# COLLEGAMENTO PARCO RUGNA/BETTOLO – BIVIO FEGINO VIA CAMPASSO TRATTA BIVIO FEGINO – EX BIVIO S. LIMBANIA PROGETTO DI FATTIBILITA'

## GALLERIA FACCHINI 1

## Verifica di Assoggettabilità a VIA - Studio Preliminare Ambientale

Riscontro alla richiesta di integrazioni ex art. 19 c. 6 D.Lgs 152/06

**Figura 4 – Estratto Piano di Classificazione Acustica (fonte Geoportale)**

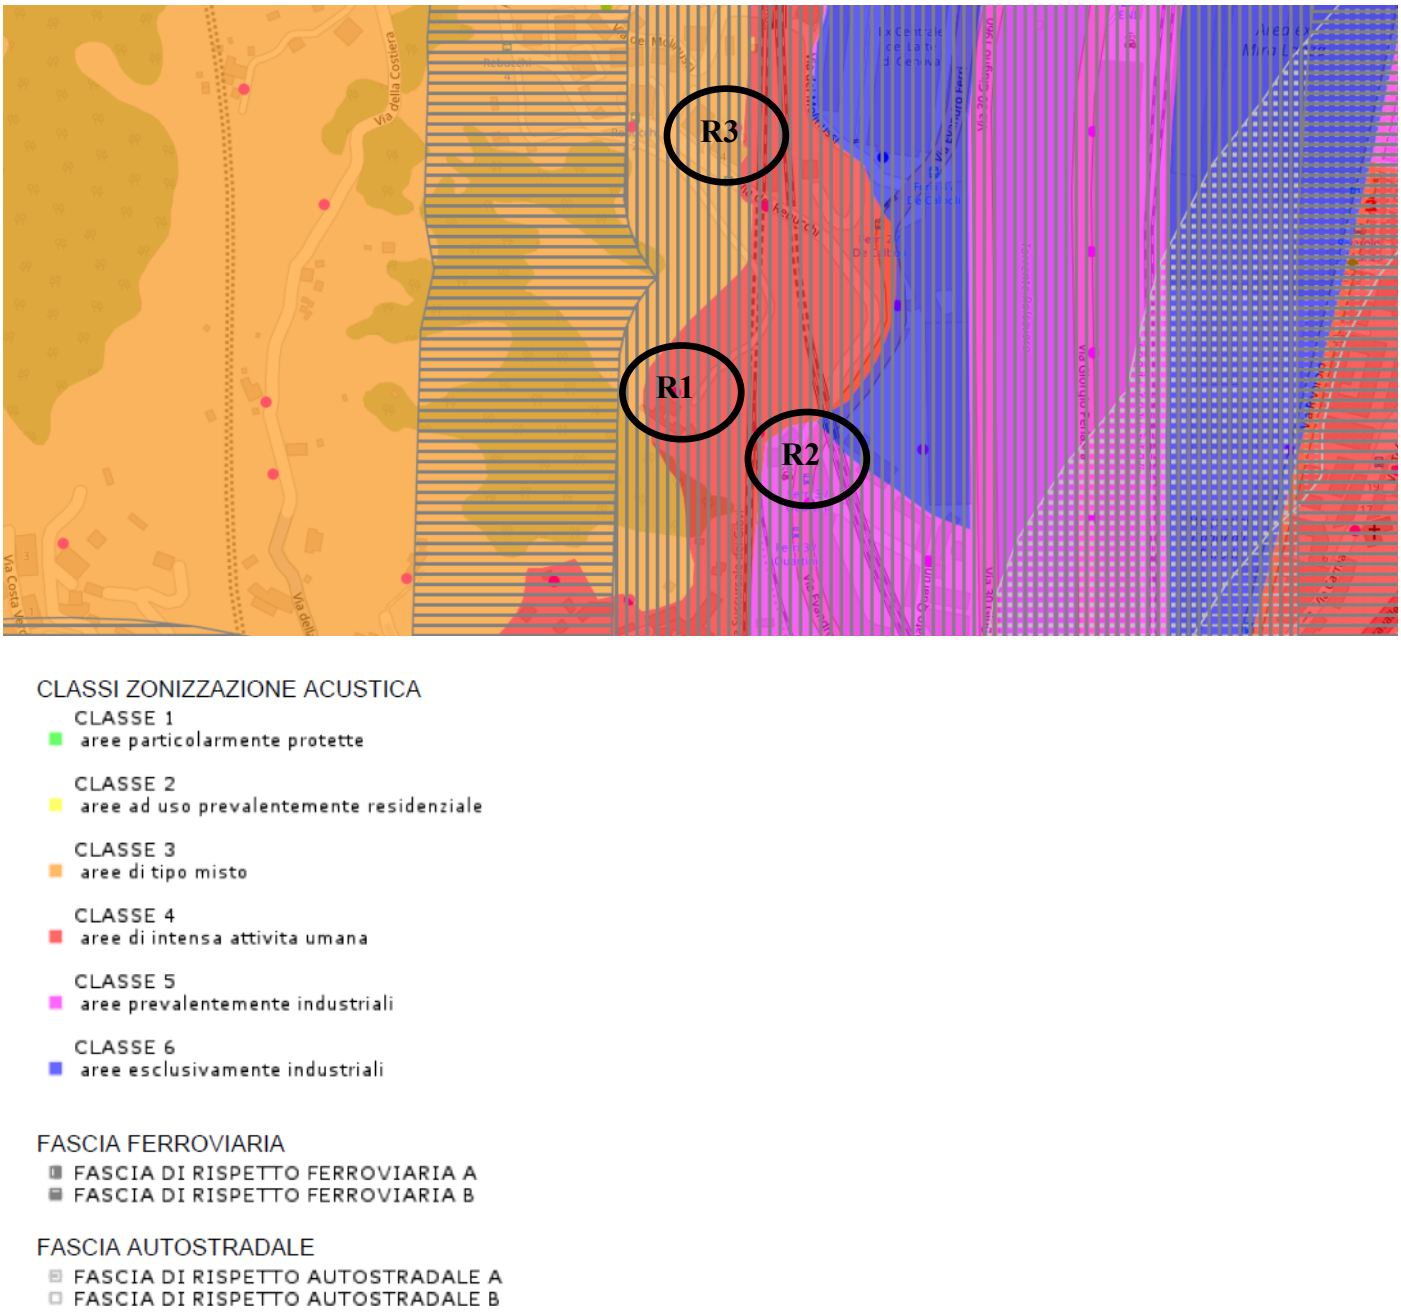
| **Matrice** | **Richiesta** | **Riferimento al capitolo della presente relazione in cui si riportano le integrazioni** |
|---|---|---|
| Rumore | Lo Studio Preliminare Ambientale deve essere integrato con la previsione dei livelli acustici, in fase di cantiere, sui recettori abitati nelle zone a Nord e a Sud della galleria e da una definizione preliminare dei monitoraggi acustici di verifica dei livelli in opera; | Cap 2.1 |

In base al Piano di Classificazione Acustica sopra riportato, i ricettori sono così classificati:

- R1: classe IV con limiti di immissione pari a 65 dBA giorno e 55 dBA notte
- R2: classe V con limiti di immissione pari a 70 dBA giorno e 60 dBA notte
- R3: classe III con limiti di immissione pari a 60 dBA giorno e 50 dBA notte

**Figura 5 – Ubicazione postazioni di misura monitoraggio**

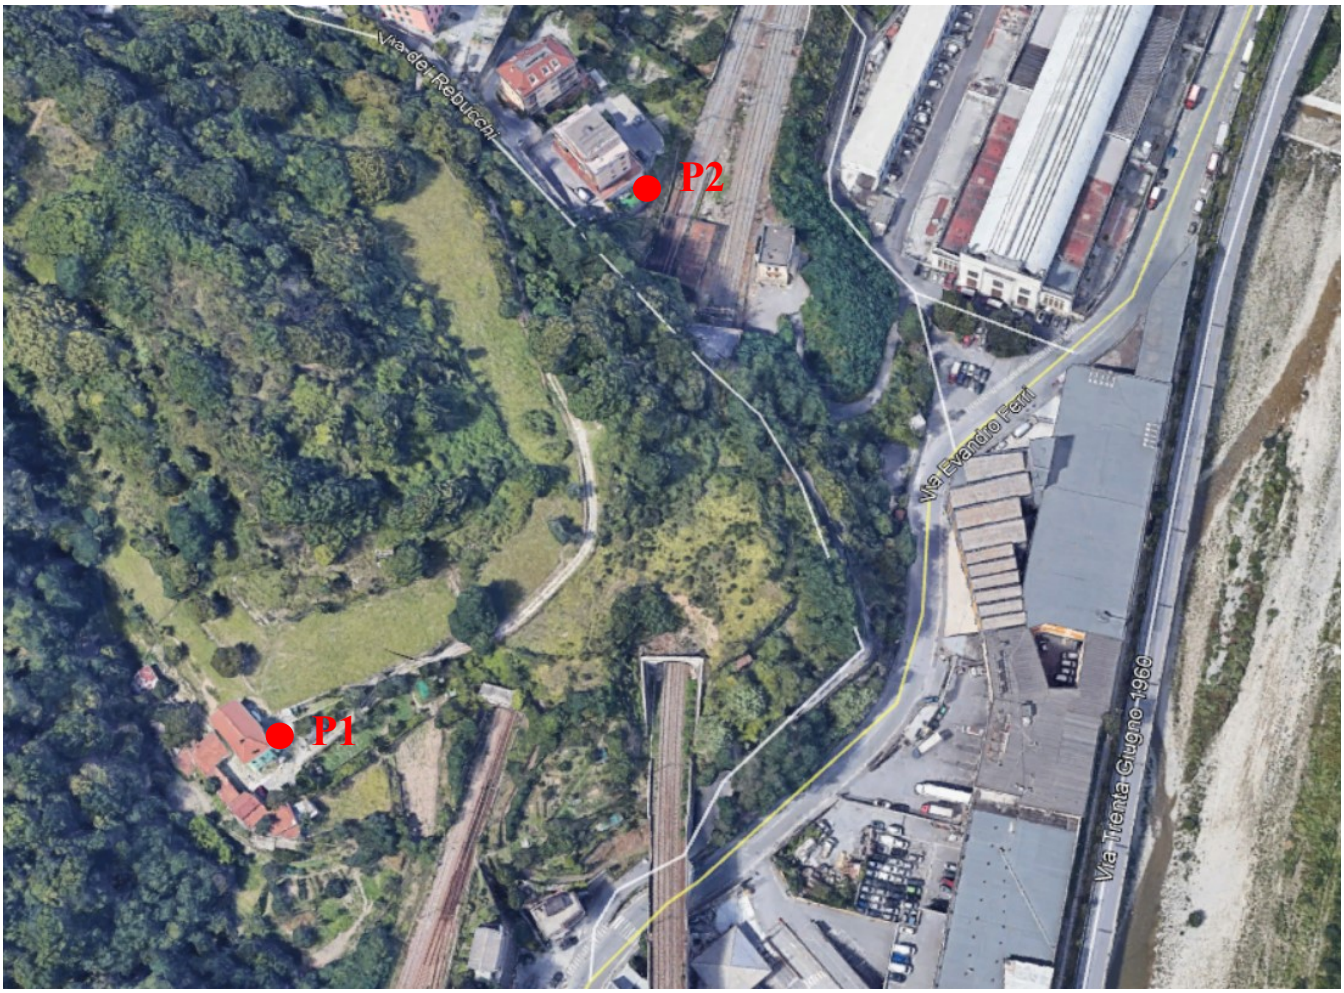
| **Matrice** | **Richiesta** | **Riferimento al capitolo della presente relazione in cui si riportano le integrazioni** |
|---|---|---|
| Rumore | Lo Studio Preliminare Ambientale deve essere integrato con l'inserimento della previsione di una attività di verifica fonometrica dell'impatto acustico, con rilievi (anche su tempo breve purché rappresentativi delle lavorazioni rumorose) ante operam e durante il cantiere, in corrispondenza delle lavorazioni acusticamente critiche. I rilievi dovranno essere condotti in corrispondenza del recettore individuato nello studio (zona Nord) e in corrispondenza del recettore abitato più esposto in zona Sud, in facciata all'edificio; | Cap 2.2 |

Alla luce dei livelli attesi durante le fasi di cantiere individuate come più impattanti dal punto di vista acustico saranno effettuati rilievi fonometrici in fase di:

- ANTE OPERAM al fine di caratterizzazione il clima acustico preesistente prima delle attività di cantiere;
- CORSO D'OPERA al fine di valutare l'effettivo impatto delle lavorazioni di cantiere sui ricettori più esposti e valutare il rispetto dei limiti richiesti in deroga.

Nell'immagine seguente si riporta l''ubicazione delle postazioni di misura.

Le misure avranno una durata di 24 ore e la postazione di misura dovrà essere posizionata in facciata del ricettore più esposto ad un'altezza di 4 metri dal p.c. e lontano da superfici riflettenti.

Durante la fase di cantiere le misure dovranno essere effettuate durante le fasi di:

- Demolizione fabbricato esistente (solo su P1)
- Attività di perforazione per infissaggi metallici (su P1 e P2 quando la macchina è rispettivamente all'imbocco sud e all'imbocco nord)
- Realizzazione di paratie di micropali (su P1 e P2 quando la macchina è rispettivamente all'imbocco sud e all'imbocco nord)

**Figura 15 – Interventi di ripristino imbocco sud**

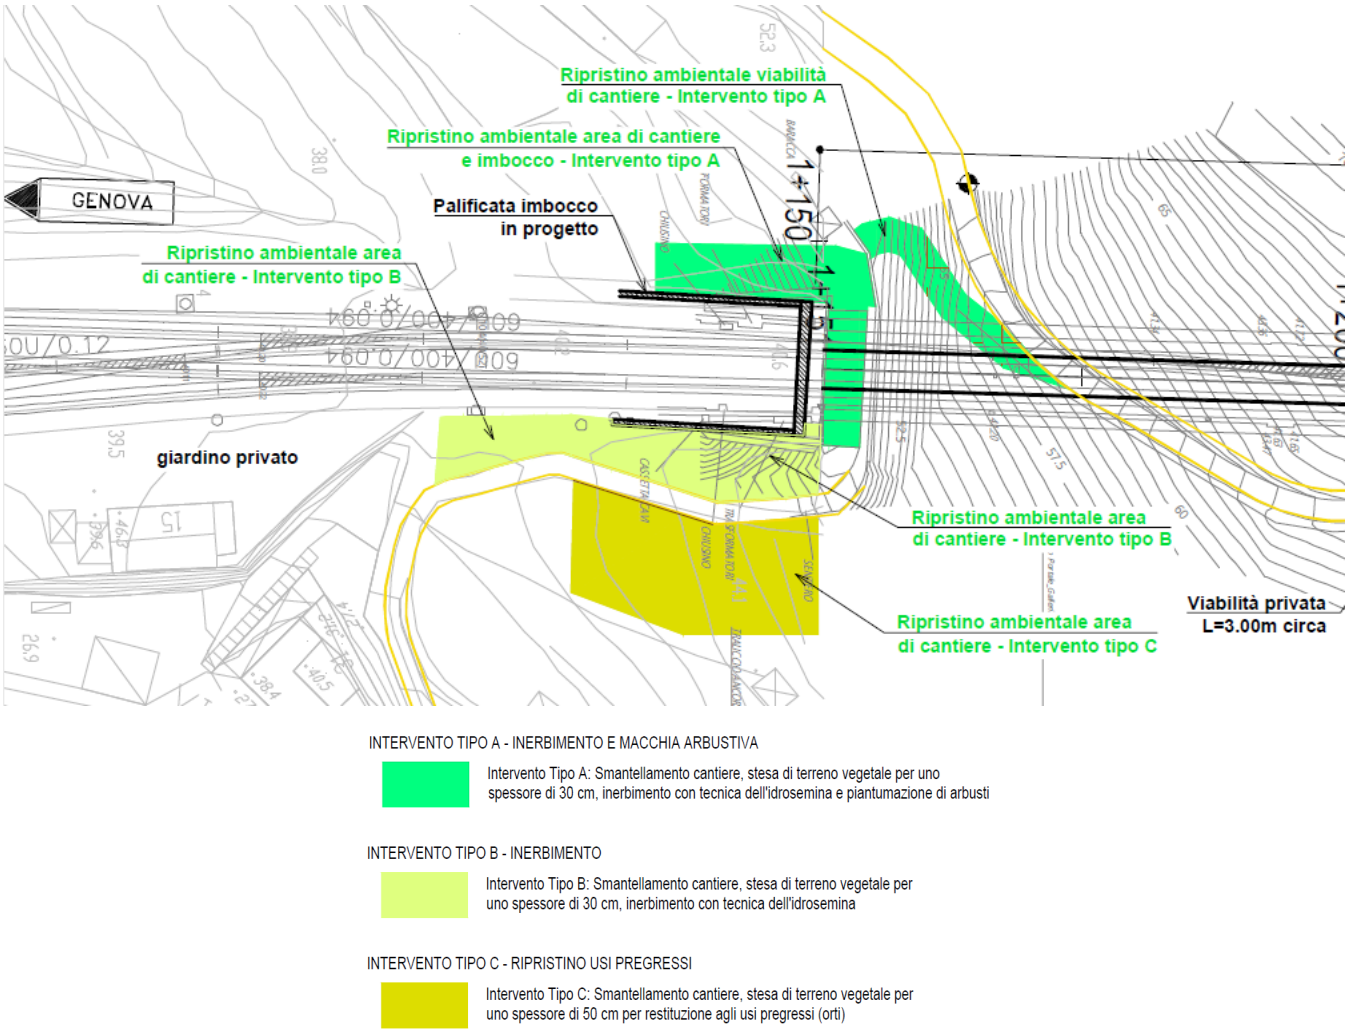
| Matrice | Richiesta | Riferimento al capitolo della presente relazione in cui si riportano le integrazioni |
|---|---|---|
| Biodiversità | Lo Studio Preliminare Ambientale deve essere integrato con la previsione di azioni di ripristino che contemplino un'ottimale rinaturalizzazione delle aree interessate dai lavori, allo scopo di prevenire l'insediamento di nuove specie aliene invasive o la diffusione di quelle già presenti. | Cap 4.2 |

Nello stralcio planimetrico che segue si riporta la previsione degli interventi di ripristino dell'imbocco sud.

Per questo ambito di intervento sono previsti 3 tipologie di intervento definite in relazione ai vincoli tecnici legati alla presenza dell'infrastruttura, alla proprietà delle aree e agli usi pregressi del suolo. Tutte le tipologie si pongono comunque l'obiettivo di garantire la rinaturalizzazione delle aree e soprattutto la limitazione della diffusione di specie invasive. Gli interventi tipologici sono:

- **Intervento tipo A**: Prevede lo smantellamento delle aree di cantiere e di lavoro, la stesa di terreno vegetale per uno spessore di 30 cm, inerbimento con tecnica dell'idrosemina e realizzazione di una macchia arbustiva;
- **Intervento tipo B** (previsto nel settore est dell'imbocco): Prevede lo smantellamento delle aree di cantiere e di lavoro, la stesa di terreno vegetale per uno spessore di 30 cm e l' inerbimento con tecnica dell'idrosemina;
- **L'intervento di tipo C** prevede la ricostituzione degli usi pregressi (orti) mediante la stesa, successivamente allo smantellamento del cantiere, di terreno vegetale per uno spessore di 50 cm.
